## 检查报告

时间2021-07-01

文件名: Garber 层数: 4 尺寸: 49.12\*62.76 mm

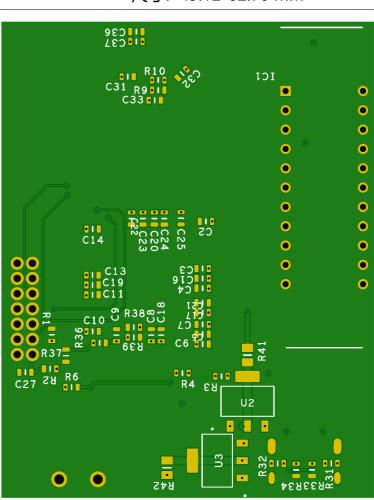
报告项目	类型	分析结果	描述与建议
最小间距	盘到线	0.0210915 mm	焊盘与导线之间需保持一个安全距离,以保证焊盘表面不被阻焊油覆盖。  □ 焊盘与导线的间距: ≥6mil  □ 型盘与导线的间距: ≥6mil  □ 型点与导线的间距: ≥6mil  □ 上,
最小间距	线到线	0.0210915 mm	两导线间的距离为间距,间距过小会影响生产良率及生产成本。 最小线间距:3.5mil 首选线间距:6mil 最大线间距:根据产品需求 业内绝大多数工厂的最低极限为2.5~4.0mil、小于3.5mil则生产的难度更大、效率更低、成本更高;您的"最小线距"为2.23,建议"密集区域"线距≥5mil、"普通区域"线距≥6mil

SMD间距	不同网络SMD焊盘间 距	0.169926 mm	焊接时为避免焊盘过近无法保留阻焊桥,锡流动造成连锡短路的隐患,在设计时应考虑SMD焊盘之间的间距尽可能保留阻焊桥。焊盘边缘间距<8mil的需做沉金工艺。 绿色阻焊桥:焊盘 (Pad) 边缘间距≥7mil; 黑油、白油:焊盘 (Pad) 边缘间距≥9mil; 其他颜色桥:焊盘 (Pad) 边缘间距≥8mil。
板边距离	铜/PAD/线到板边距 离	板边异常	外形(板框)用于机械成型,焊盘、铺铜及走线都应避开外形线,避免出现锣断线或露铜的情况。  □ 15ml □ 15
孔上焊盘	插件孔	有盘中孔	SMD焊盘上钻孔导致其表面凹陷不平整,SMT回流焊时,锡膏融入孔内造成焊盘表面锡不足,出现虚焊。  R1  CON "设计"存在 "孔在SMD焊盘上",会影响焊盘的平整度,可能会导致焊锡不良。
孔上焊盘	盘中孔	有盘中孔	BGA焊球中间钻孔后焊盘不平整,需用树脂或电镀填平,此为盘中孔工艺。  您的"设计"可能存在"盘中孔",如是BGA区域,须用树脂塞孔工艺,会导致额外收费。
孔上焊盘	过孔上焊盘	有盘中孔	孔放置在焊盘上会造成焊盘残缺。 安装孔上焊盘 (NPTH) R1 R1 您的"设计"存在"孔在SMD焊盘上",会影响焊盘的平整度,可能会导致焊锡不良。
